**DEMANDE DE RENSEIGNEMENTS NO 2 DE LA FÉDÉRATION  
CANADIENNE DE L'ENTREPRISE INDÉPENDANTE RELATIVE À LA  
DEMANDE D'APPROBATION DU PLAN D'APPROVISIONNEMENT 2017-2026  
D'HYDRO-QUÉBEC DISTRIBUTION (HQD)**

**CAUSE R-3986-2016 Phase 2**

**Figure 15 : Test du modèle (TypeCE = 180, HOR = [0 6 9 1 0 17 20 1])**

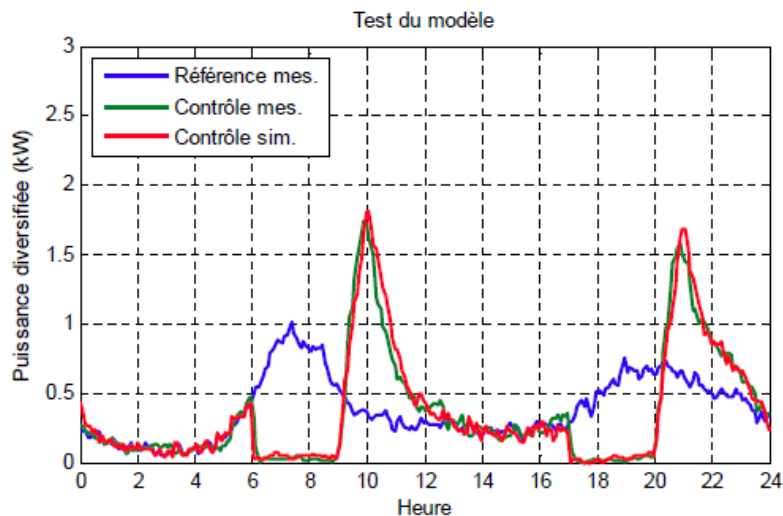
- 2.1 Relativement à la référence (i), veuillez confirmer la compréhension de la FCEI à l'effet que :
- 2.1.1 la reprise des chauffe-eau se fait uniformément sur l'heure suivant l'interruption (i.e. le nombre de chauffe-eau remis en service est le même pour tous les pas de 5 minutes dans l'heure suivant les trois heures d'interruptions);

- 2.1.2 un chauffe-eau remis en service suivant une interruption fonctionne de manière continue durant une heure;
  - 2.1.3 la durée effective moyenne de l'interruption est de trois heures et trente minutes;

- 2.1.4 la durée maximale d'une interruption est de 4 heures;
  - 2.1.5 Sinon, veuillez présenter la distribution dans le temps de la remise en marche des chauffe-eau, la durée de la reprise d'un chauffe-eau, la durée effective moyenne d'interruption et la durée maximale d'interruption.

- 2.2 Veuillez indiquer auquel des scénarios du tableau 1 de la référence (ii) correspond le profil de consommation présenté à la référence (i).
- 2.3 Veuillez indiquer le nombre de clients associé à chacun des scénarios de la référence (ii) et indiquer comment celui-ci a été établi. Veuillez justifier les différences de nombre de clients entre les scénarios.

- 2.5 On peut visuellement constater sur la base du graphique de la référence (i) que l'effacement maximal durant les trois heures de la pointe du matin est de 1 kW alors que l'effacement moyen semble inférieur à 0,9 kW. Pour la pointe du soir à la fois l'effacement maximal et l'effacement moyen sont clairement inférieurs à 0,9 kW. Veuillez expliquer comment est établi le gain unitaire de 0,9 kW et le réconcilier avec ce graphique.

- 2.7 Veuillez présenter un graphique similaire à celui de la référence (i) pour ce scénario en distinguant la demande associée à chacun des groupes de chauffe-eau.
